Bemerkungen zum Bau des Parlamentshauses und Verwaltungsgebäudes in Bern

Autor(en): **Bluntschli, Fr.**

Bemerkungen zum Bau des Parlamentshauses und Verwaltungsgebäudes in Bern.

Eidgenössisches Parlaments- und Verwaltungsgebäude in Bern.

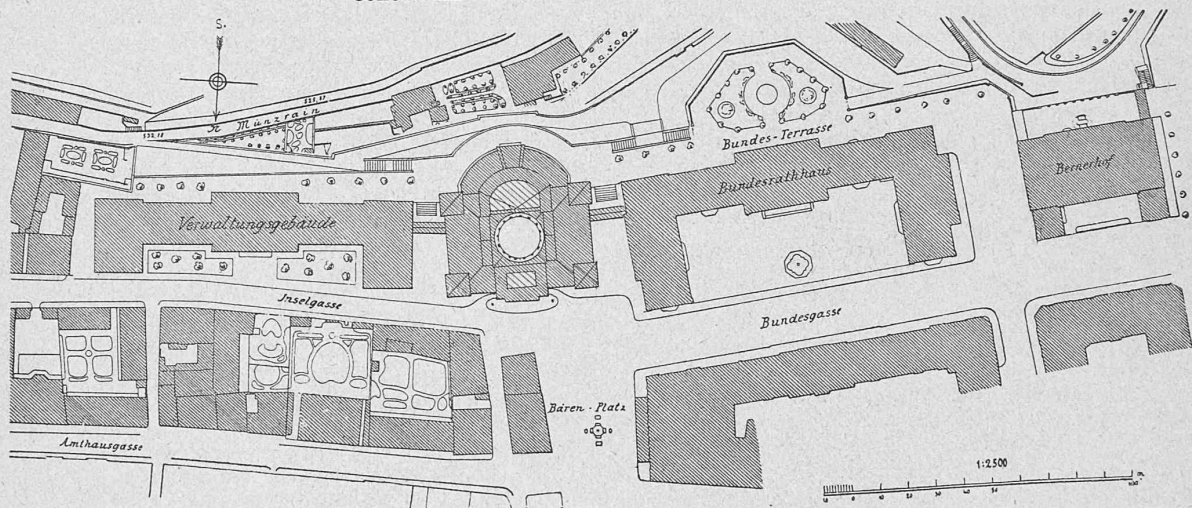
In wie weit dieses Mass genügt, mag ein Blick auf die Entwürfe des Wettbewerbes zeigen.

Es haben für die Frontansichten des Parlamentshauses die Verfasser der preisgekrönten Entwürfe folgende Masse: Bluntschli 56 m, Auer 54 m, Walser und Friedrich 49 m, Girardet und Bezencenet 56 m, Hirsbrunner und Baumgart 48 m. Aus diesen unter sich nur wenig verschiedenen Massen dürfte sich ergeben, dass das Raumbedürfniss eines Planes nach dem seinerzeit gegebenen Programm annähernd 55 m beanspruchen wird. Wer aber hält es für sicher oder nur für wahrscheinlich, dass das Bauprogramm, wie es der Preisausschreibung zu Grunde gelegt wurde, auch in einigen

Concurrenz-Entwurf von Professor Hans Auer.

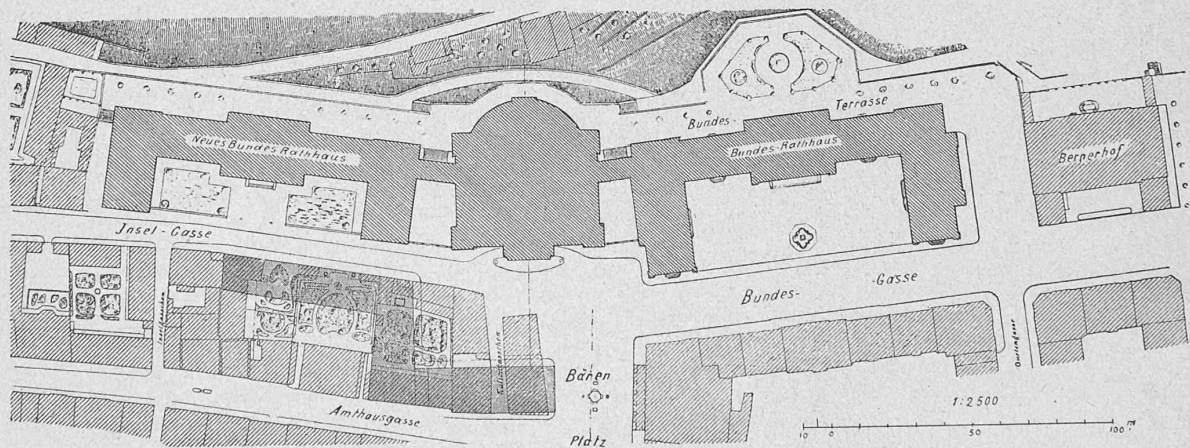
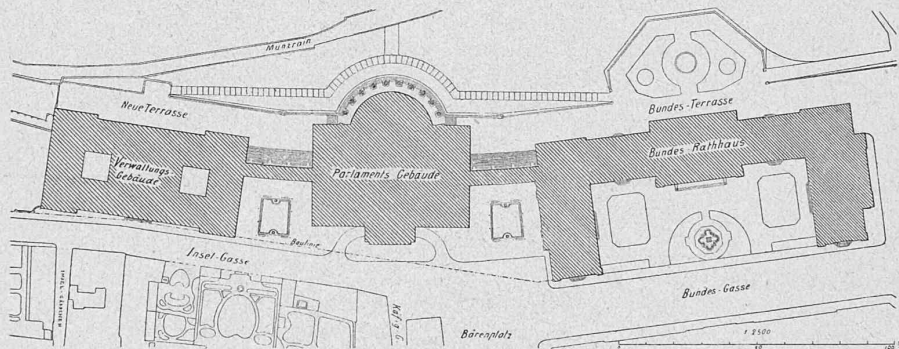
Das alte Bundesrathhaus hat eine Längenausdehnung von ungefähr 113,5 m, das neue Verwaltungsgebäude annähernd dieselbe Länge. Zwischen beiden soll nach dem vorliegenden Entwurf ein Platz von 75 m, gemessen an den nach Süden gelegenen Ecken, frei bleiben. Diese 75 m sind

Unter der Voraussetzung eines Abstandes von beidseitig je 20 m blieben für das Parlamentshaus nach der geplanten Anordnung nur 35 m übrig.

Ist einmal der verwendbare Platz fest gegeben, aber zu beschränkt, so wird es einfach unmöglich sein später etwas zu erstellen, das den Zwecken genügt. Man sollte, meines Erachtens, im Wenigsten 100 m zwischen Bundesrathhaus und Verwaltungsneubau frei lassen; statt dessen sind, wie oben gesagt, nur 75 m vorgesehen.

Dass diese Aufgabe bei ausreichendem Platz lösbar ist, zeigt wol das Ergebniss der Preisausschreibung; es reichen aber dazu die vorgesehenen 75 m nicht aus. Soll der Parlamentsbau nicht eingezwängt und kleinlich erscheinen, so muss er nach meiner Auffassung zunächst durch weite und zwar mindestens 20 m weite Zwischenräume von den übrigen Bauten getrennt werden; nur dann wird sich für diesen Bau diejenige Selbstständigkeit erreichen lassen, die er unbedingt haben muss. Ist die Ausdehnung nach

Es ist ein Irrthum, wenn man annimmt, es werde sich auch mit dem beschränkten Platz von 75 m noch etwas Rechtes machen lassen; ich wenigstens halte es für unmöglich.

Ich glaube nach diesen Erörterungen und entgegen der amtlichen Auffassung im Recht zu sein, wenn ich behaupte: mit dem jetzigen Project ist der Parlamentsbau präjudicirt und zwar im Sinn einer Lösung, wie sie der Auer'sche Entwurf der Wettbewerbung zeigte.
